Nuova Linea Torino Lione

Tratta nazionale Avigliana - Orbassano. Progetto Definitivo 2025.

Osservazioni tecniche

Progetto definitivo della Tratta Avigliana – Orbassano

Figura 3.2 | Modello di esercizio attuale: capacità merci e passeggeri attualmente offerta

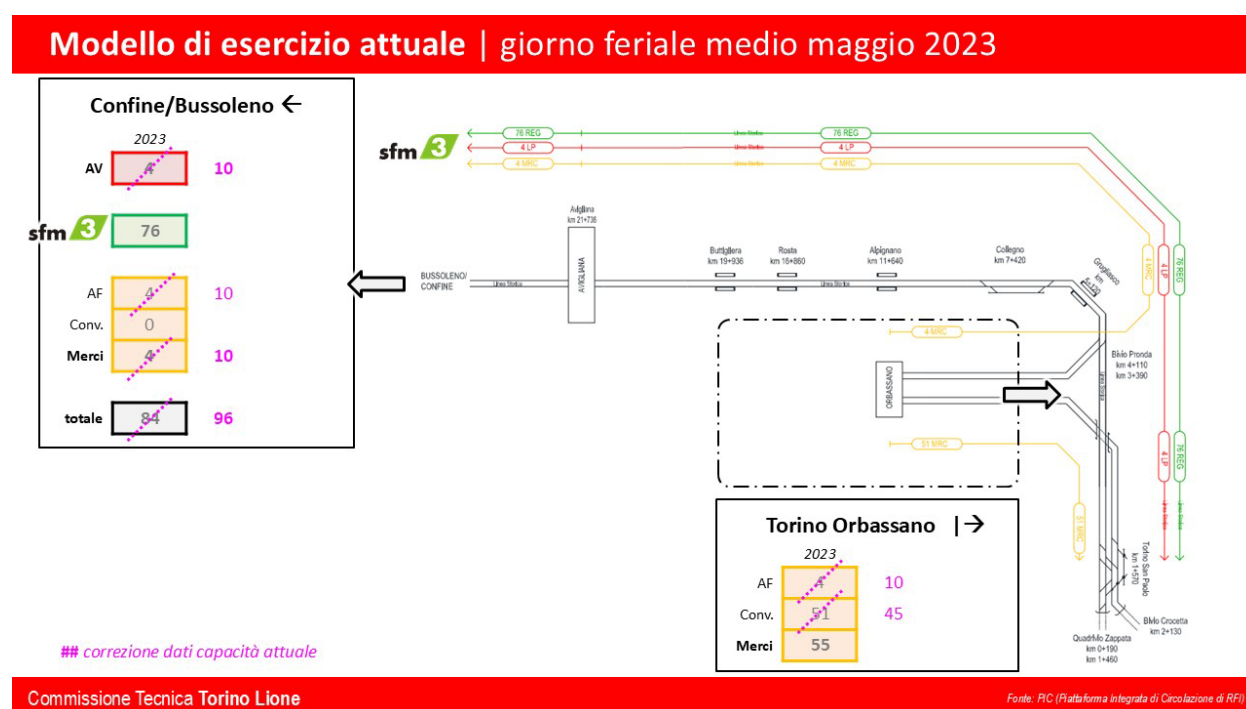
Nel modello di esercizio attuale, i numeri di tracce passeggeri e merci indicate nel Progetto Definitivo RFI non corrispondono a quelli reali, come di seguito argomentato.

Il volume di traffico di cui sopra risulterebbe pertanto superiore alla capacità commerciale della sezione di linea esistente tra Avigliana e Bivio Pronda, tenuto conto dell'assortimento dei treni in transito⁴.

Figura 3.4 | Modello di esercizio di progetto: capacità merci e passeggeri attivabile con configurazione infrastrutturale di progetto

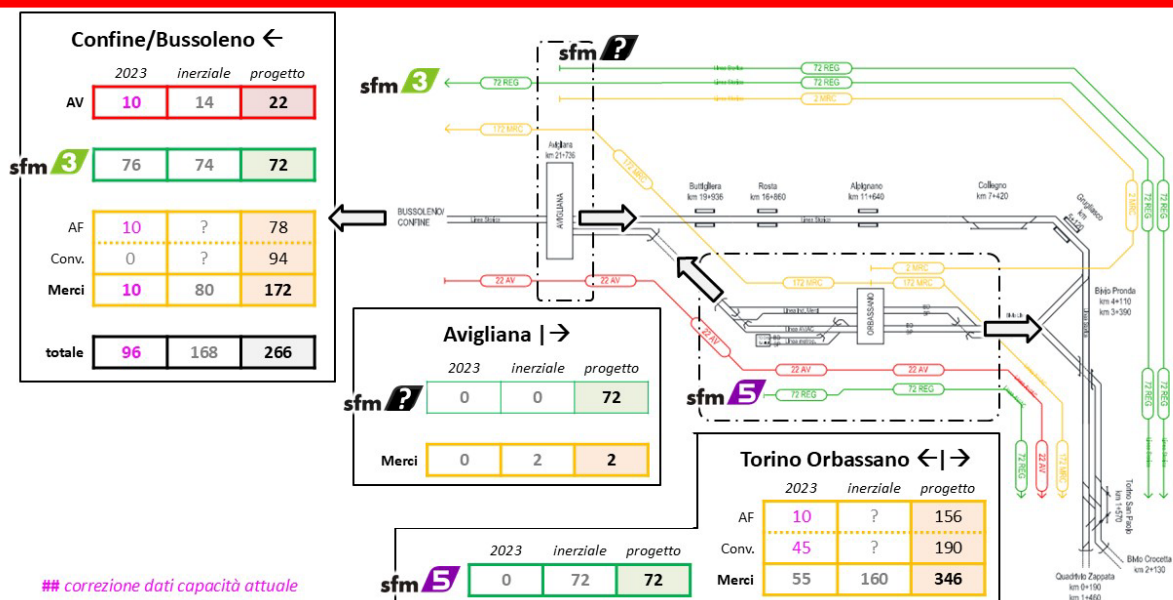
Pertanto risulta evidente come la necessità di realizzare un nuovo percorso ferroviario tra Avigliana e Bivio Pronda (bretella in variante rispetto alla linea esistente), atto a instradare parte del traffico di progetto previsto, derivi direttamente dalla natura e dall'entità delle ipotesi di esercizio che sono state poste a base del Progetto Definitivo RFI. Nel merito di tali ipotesi, si formulano alcune osservazioni relative agli aspetti seguenti:

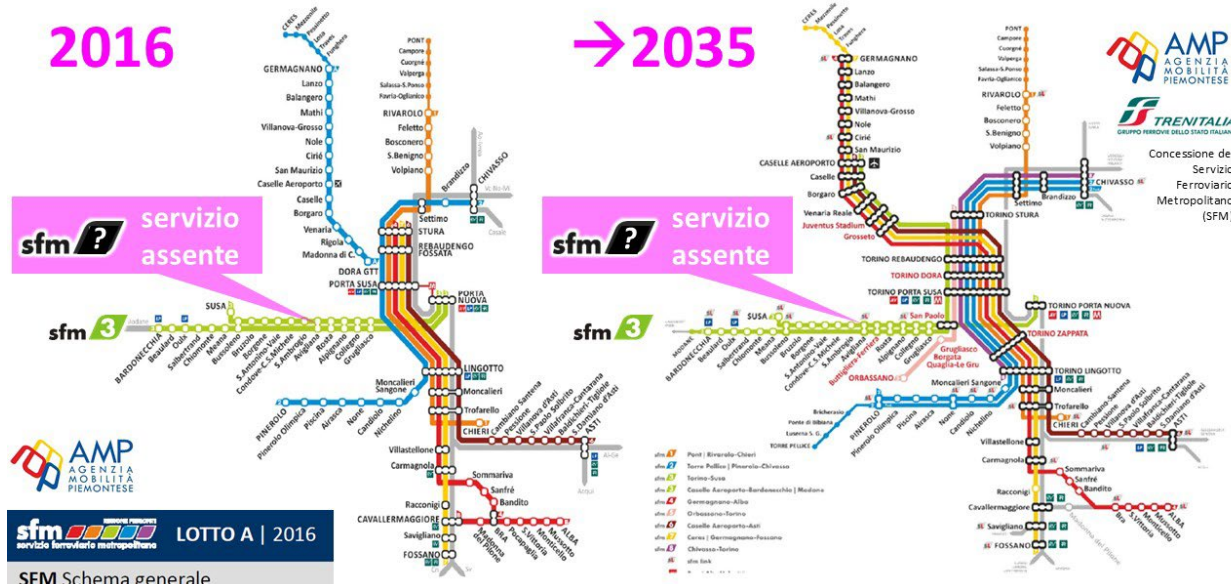
In Figura 3.7 è riportato un estratto del progetto di servizio SFM Trenitalia scenario evolutivo, con il dettaglio di numero di treni giornalieri e cadenzamento orario per la relazione Bardonecchia/Susa-Torino servita dalla linea SFM3. Questo assetto di servizio è posto a confronto in Tabella 3-2 con le ipotesi riportate nel modello di esercizio di progetto proposto da RFI (punto 3.2.1). Tale comparazione pone in evidenza numerose incongruenze, come di seguito riepilogato:

- il progetto di servizio SFM Trenitalia prevede complessivamente circa 2 treni/h, ripartiti tra la destinazione Bardonecchia (1 treno/h) e Susa (1 treno/h oltre a corse limitate a Bussoleno nelle ore di punta);
- il progetto di servizio SFM Trenitalia non prevede alcun servizio aggiuntivo nella relazione Avigliana-Torino, a differenza di quanto riportato nel Progetto Definitivo RFI che indica l'attivazione di un ulteriore servizio SFM (linea indefinita) con 2 treni/h;
- complessivamente il traffico passeggeri regionali nella sezione Avigliana-Bivio Pronda risulta pari a 78 treni/g secondo il progetto di servizio SFM Trenitalia, a differenza di quanto riportato nel Progetto Definitivo RFI che indica traffico quasi doppio pari a 144 treni/g.

Figura 3.8 | Previsioni traffico merci Progetto Definitivo RFI

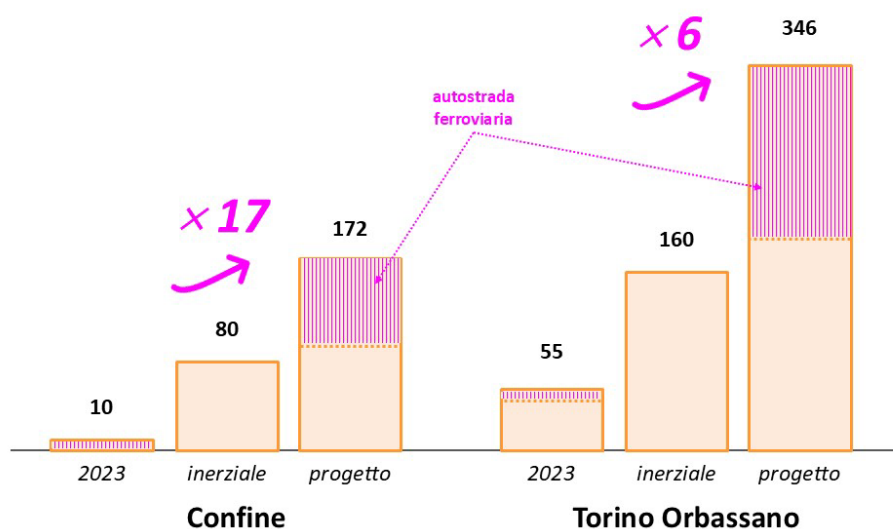
Per quanto riguarda l'evoluzione attesa per l'offerta di trasporto merci, le ipotesi riportate nella Relazione Tecnica di Esercizio [rif. NT0600D16RGES0001001B, punti 7 e 8, pagg. 20, 22 e 24, Figg. 8, 9 e 10] contemplano crescite estremamente significative dei volumi di traffico merci (Figura 3.8). In particolare, nel confronto tra lo scenario attuale e quello di progetto rappresentati nei modelli di esercizio, si segnalano:

- un incremento del traffico merci in direzione Confine/Bussoleno di circa 17 volte;
- un incremento del traffico merci complessivamente prodotto da Torino Orbassano di circa 6 volte.

Inoltre si osserva come, a fronte di incrementi dichiarati di entità così rilevante, nel Progetto Definitivo RFI non siano presenti analisi e previsioni di evoluzione futura della domanda di trasporto merci.

Revisione modello di esercizio di progetto | assetto effettivo traffico SFM**Figura 3.9 | Revisione modello di esercizio di progetto: assetto effettivo passeggeri SFM e offerta di progetto passeggeri AV e merci**

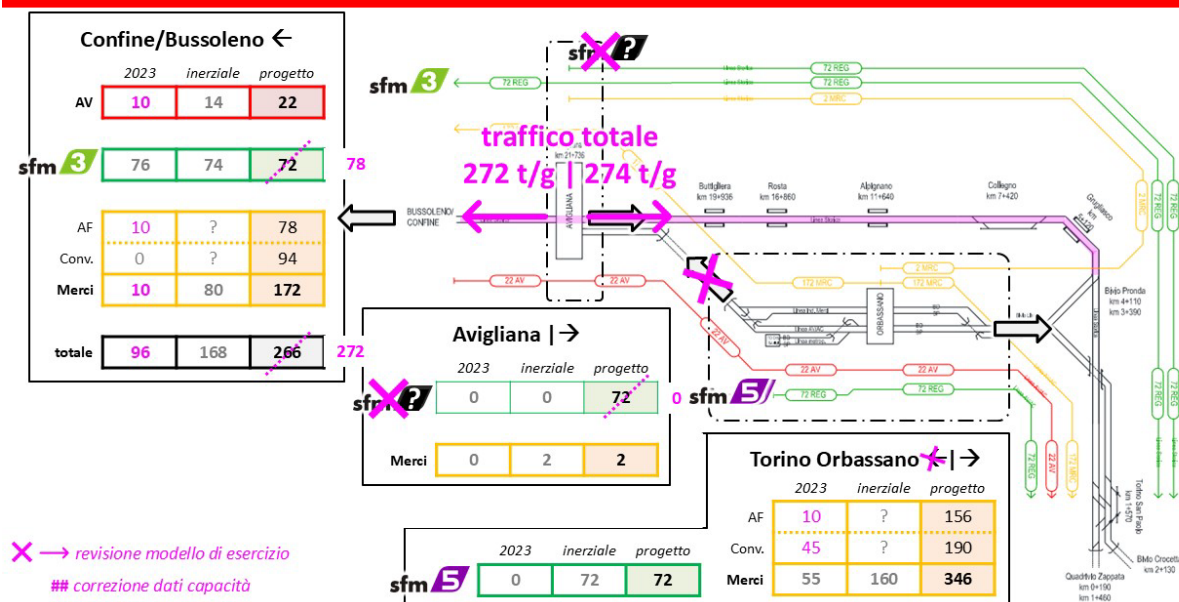
Le argomentazioni sviluppate ai punti 3.2.2 e 3.2.3 comportano la necessità di una significativa revisione della quantificazione operata nel Progetto Definitivo RFI per il traffico complessivo atteso tra Avigliana e Bivio Pronda nel modello di esercizio di progetto.

In particolare, osservando l’assetto finale del SFM sancito dal progetto di servizio definito in sede di affidamento tra AMP e Trenitalia, è palese constatare come non vi sia riscontro dell’ipotesi formulata nel Progetto Definitivo RFI in merito all’attivazione di un servizio SFM (linea indefinita) aggiuntivo Avigliana-Torino, comportando l’assenza del relativo flusso di traffico passeggeri regionale.

Analogamente, la consistenza delle ipotesi di offerta merci formulate nel Progetto Definitivo RFI è posta in discussione sia dall’assenza di analisi e previsioni di domanda, sia dalla cessazione dei servizi merci AF che costituisce circa la metà dei volumi di traffico indicati.

- per il traffico passeggeri di lunga percorrenza (AV) si assume cautelativamente il medesimo incremento di offerta indicato nel Progetto Definitivo RFI;
- per il traffico passeggeri regionale si considera quanto previsto nel progetto di servizio SFM stabilito in sede di affidamento in concessione a Trenitalia da parte di AMP;
- per il traffico merci (AF e Conv.) si assume cautelativamente il medesimo incremento di offerta indicato nel Progetto Definitivo RFI.

Figura 8.1 | Sottopasso ciclopeditonale Via IV Novembre (SL07): vista in pianta

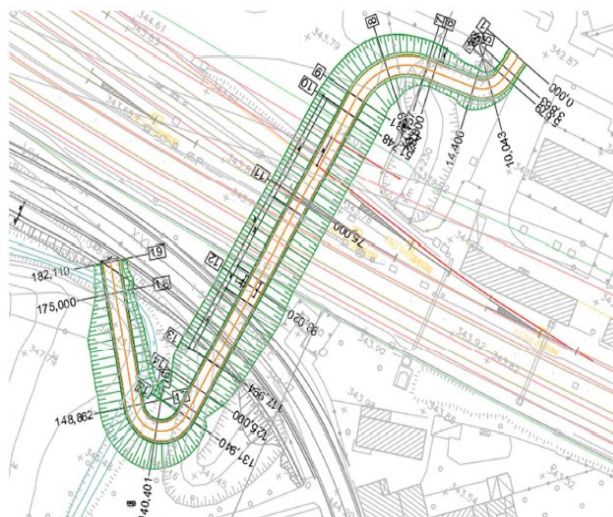
Relativamente al sottopasso in questione, dovendo lo stesso essere completamente rifatto e in considerazione degli impatti che i cantieri avranno sui restanti sottopassi, si ritiene opportuno che il nuovo sottopasso in progetto consenta anche l'attraversamento veicolare, oltre che ciclo-pedonale, in entrambe le direzioni.

Figura 8.2 | Sottopasso pedonale Via Don Balbiano km 24+645 (SL05): dettaglio micropali provvisori

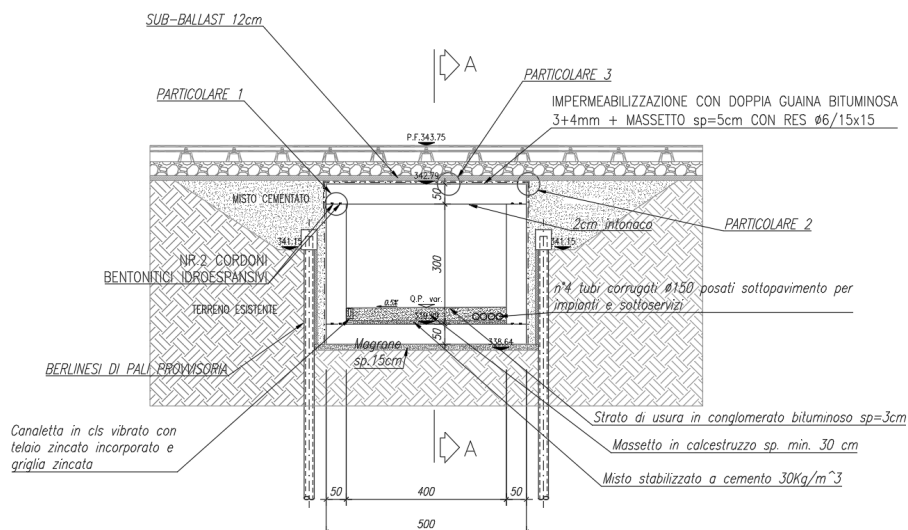
Nel documento NT0600D29CLSL0500001B “Relazione descrittiva e di calcolo dello scatolare”, a pag. 10 è riportata la sezione n. 6 rappresentante i micropali provvisori, qui rappresentata in Figura 8.1.

I premenzionati micropali presentano la testa a circa 1,5m dal piano del ferro con conseguente necessità di scavi di sbancamento sino alla predetta quota. Anche considerando che al di sopra vi è una struttura provvisoria di sostegno dei binari (ponte Guido) ci si domanda se la quota di imposta del cordolo collegante i micropali non possa essere più elevata (così come poi presente nel sottopasso SL04). A pag. 11 e più in dettaglio nell'elaborato NT0600D29PASL0500001A “Pianta scavi e opere provvisionali”, appaiono alquanto sottodimensionate le aree del cantiere extrasedime ferroviario, aree indispensabili per realizzare l'intervento in oggetto. Si deve infine evidenziare che al termine della Via Don Balbiano, poco prima del sottopasso, vi è una via in stretta aderenza alla scarpata ferroviaria che non può essere chiusa.

Figura 11.1 | Ciclopedonale Via IV Novembre (NV13): sezione tipo

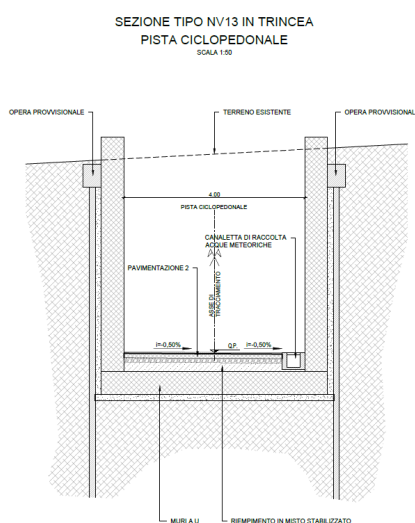
Nel documento NT0600D13RHN1300001A "Relazione tecnica descrittiva viabilità", a pag. 10, così come dalla planimetria di progetto, si evince che la rampa sud dell'opera in oggetto sia tutta ricompresa tra muri in c.a. (Figura 11.1), mentre attualmente è caratterizzata da un tratto in trincea con sistemazioni a verde (cespugli) sulle scarpate.

Si ha la sensazione che si crei un effetto "budello" che può rappresentare un disincentivo all'utilizzo. In alternativa si potrebbe pensare, non ovviamente in stretta aderenza alla viabilità di via XXV Aprile (anche per limitare le aree di scavo), di realizzare alla base un muretto di sottoscampa di altezza 1/1,5 metri e poi proseguire con le usuali scarpate 1/1.

Figura 20.1 | Interferenza tra SP 143 e flussi di mezzi su piste di cantiere (Rivoli)

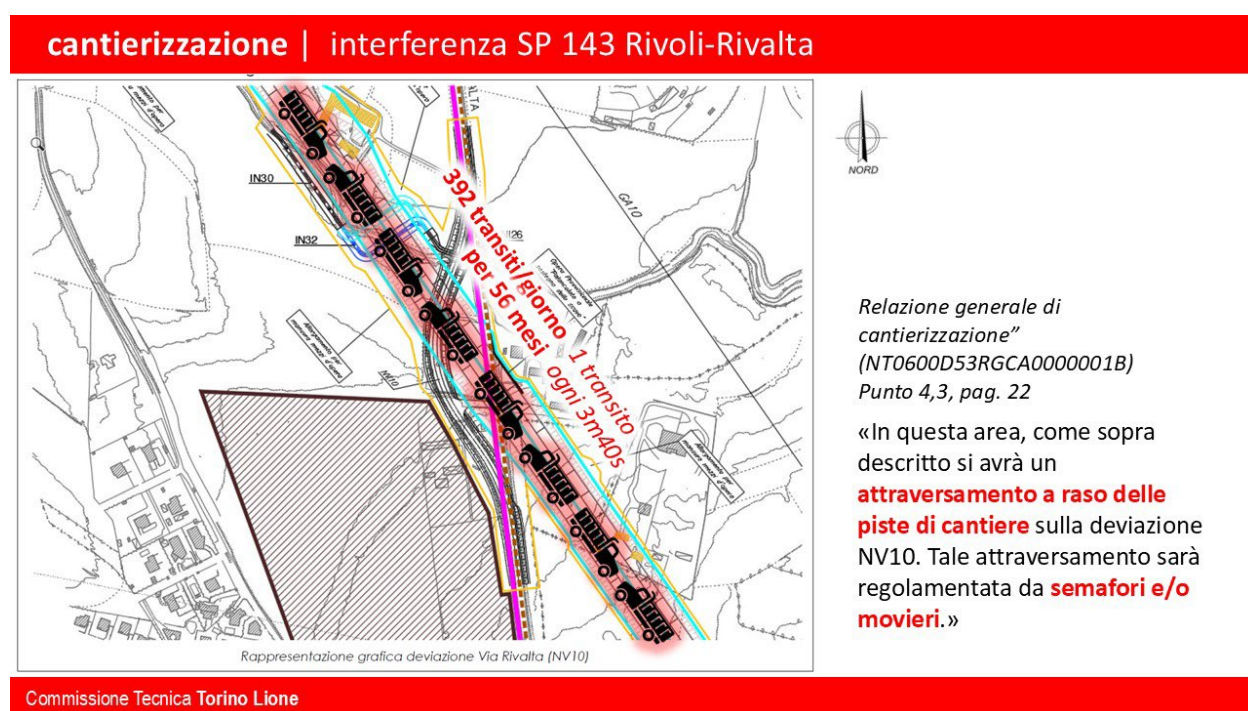
Nella fattispecie, la SP. 143 Rivoli-Rivalta risulta interferita per tutta la durata delle attività di cantiere inerenti la realizzazione della GN e della GA tra Rivoli, Rivalta e Orbassano. L'interferenza è determinata dall'incrocio a raso con i percorsi su piste di cantiere seguiti dai mezzi utilizzati il trasferimento di materiali di scavo e da costruzione. Come indicato in Tabella 20-1, il flusso complessivo medio giornaliero di mezzi sulle piste di cantiere in questione è quantificato in 392 viaggi di mezzi al giorno ovvero (considerando l'intervallo di 24 h previsto per le attività di scavo della GN) 1 mezzo ogni 3'40" (Figura 20.1).

La soluzione dell'interferenza proposta nel Progetto di Cantierizzazione prevede l'impiego di “semafori o movieri”, come già accennato al punto 20.2.3.

Devono pertanto essere esaminate soluzioni alternative, come già evidenziato per l'interferenza relativa alla SP 143.

Figura 20.2 | Interferenza tra SP 175 e flussi di mezzi su piste di cantiere (Rivalta)

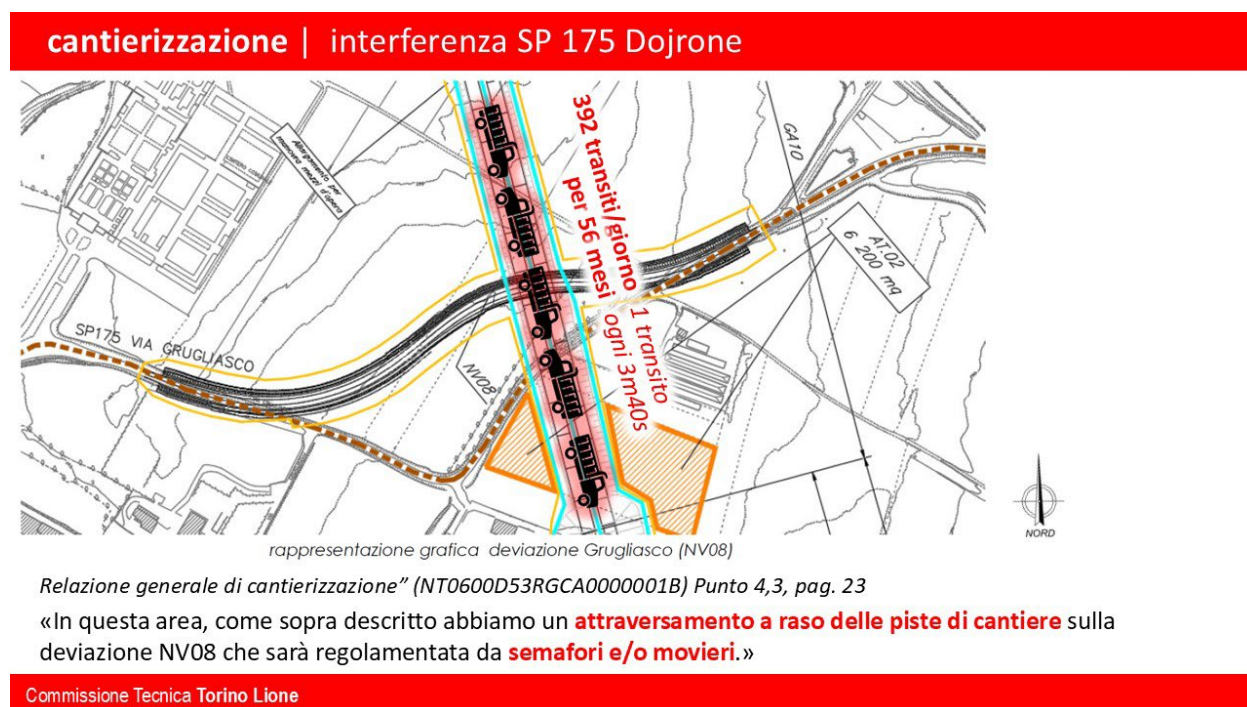
Anche in questo caso la soluzione dell'interferenza proposta nel Progetto di Cantierizzazione, nuovamente l'impiego di "semafori o movieri", si ritiene assolutamente accettabile.
